Bebauungsplanentwurf
Arbeitstitel: Maarhäuser Weg / Hansestraße Köln-Porz-Gremberghoven

**Städtebauliches Planungskonzept,
Arbeitstitel: „Lidl-Logistikzentrum Maarhäuser Weg“
hier: Stellungnahme zur Frühzeitigen Dienststellenbeteiligung**

Stellungnahme im Bauleitplanverfahren
hier: vorhabenbezogener Bebauungsplan (VEP) 75419/03
Arbeitstitel: Lidl-Logistikzentrum Maarhäuser Weg in Köln-Eil

Bebauungsplan Nr. 75419/03, Städtebauliches Planungskonzept,
Lidl-Logistikzentrum Maarhäuser Weg

Abbildung 1: Ausschnitt aus der „Altlastenkarte“ der Stadt Köln (Karte ist eingeordnet)

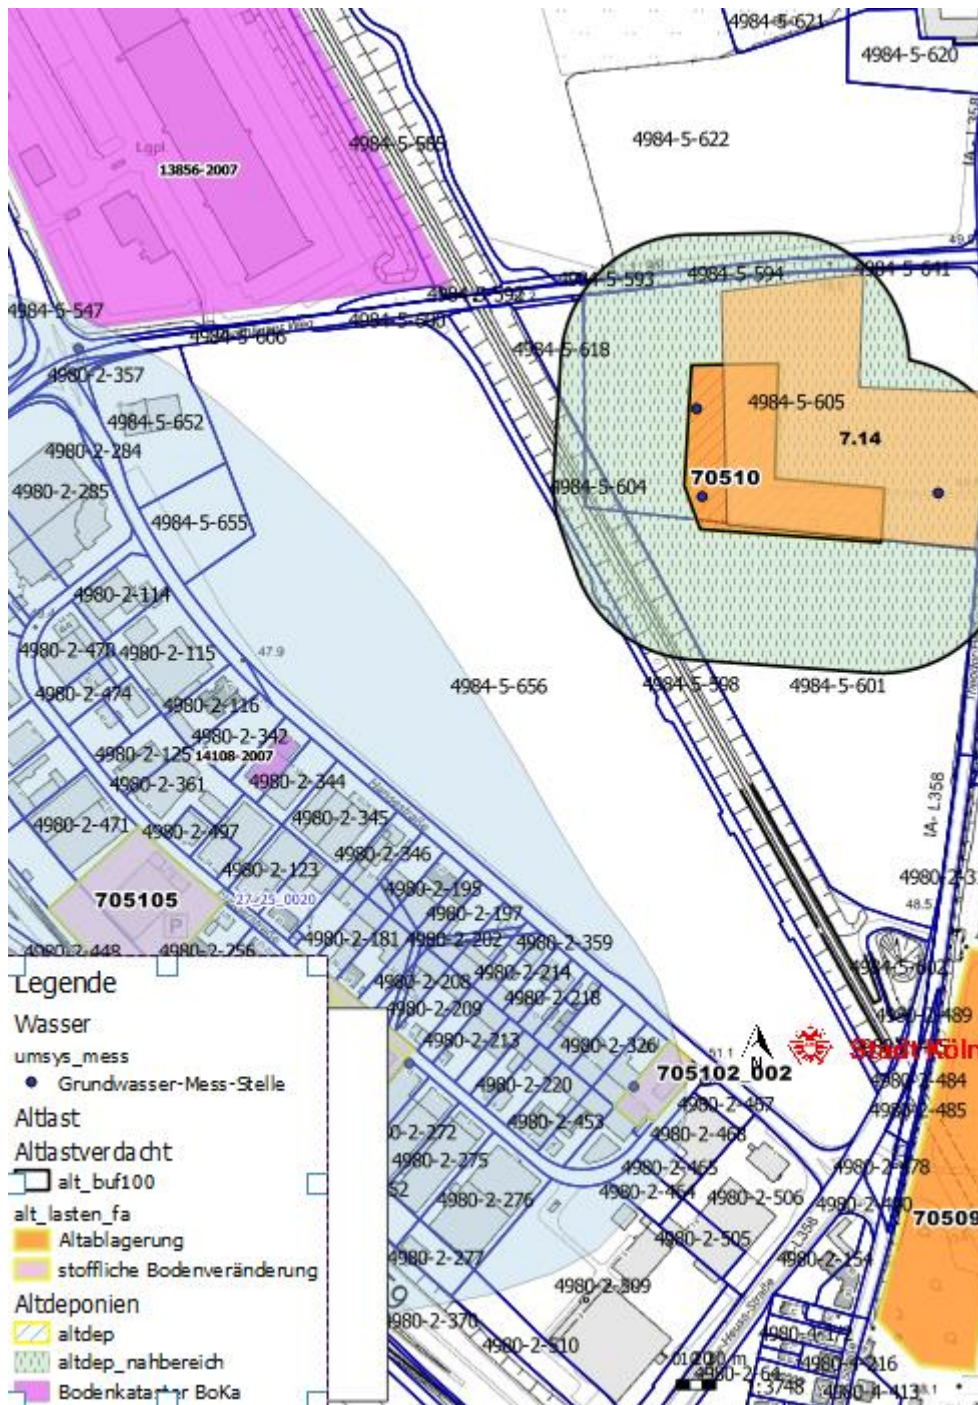
Das Grundwasser unter dem westlichen Teil des vakanten Flurstückes ist mit PFC belastet (Grundwasserschaden Nr. 27_25_0020), was die geplante oberirdische Flächennutzung nicht einschränkt.

Östlich des Flurstückes ragt der Nahbereich (Sicherheitszone von 100 m Breite um eine Fläche aus der belastete Bodenluft entweichen könnte) der Altablagerung/ -deponie Nr. 705 10 in das geplante Flurstück.

Daher ist nicht gänzlich auszuschließen, dass am nordöstlichen Rand des Flurstückes 656 belastete Bodenluft erkundet werden könnte.
